Ford Fiesta IV

Fig. 1: fijación del cable ABS con sujetacables (3)

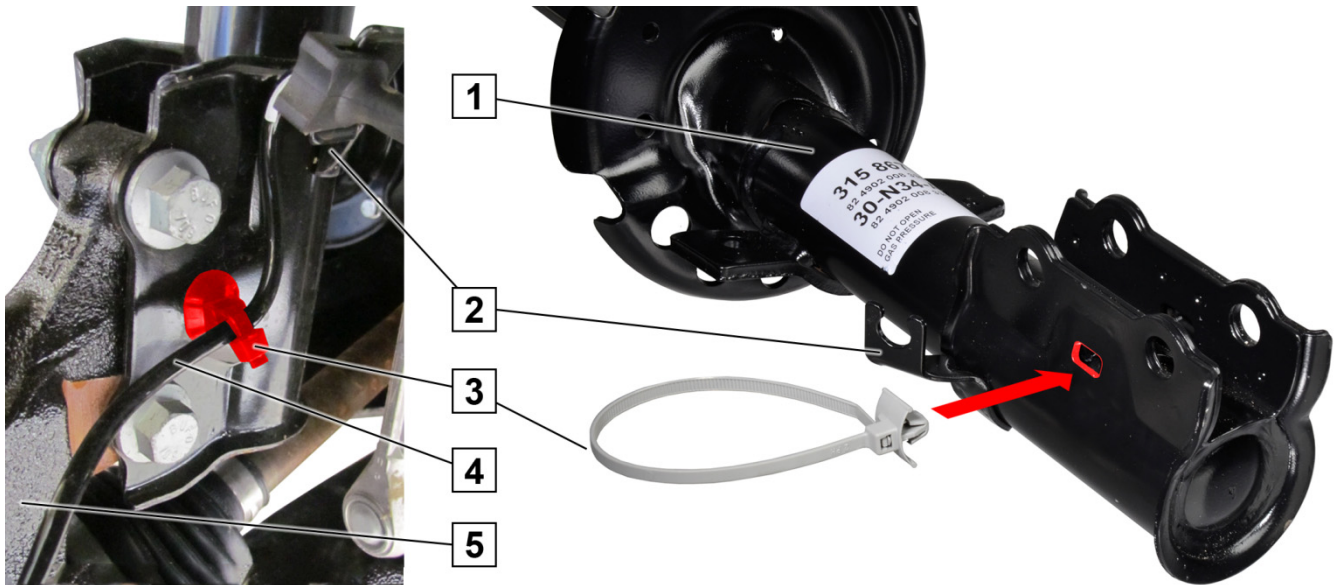
Los cables ABS fijados incorrectamente pueden dañarse y provocar el fallo del sistema antibloqueo de frenos.

Desmontaje del puntal de suspensión: la ranura para la fijación del sujetacables (3) es redonda o rectangular.

Montaje del nuevo puntal de suspensión (1): la ranura para la fijación del sujetacables (3) es rectangular.

⇒ Sustituya siempre el sujetacables (3, Ford, n.º art. 1809824) al montar el puntal de suspensión (1).

⇒ Fije el cable ABS (4) con el sujetacables (3) en el puntal de suspensión (1).
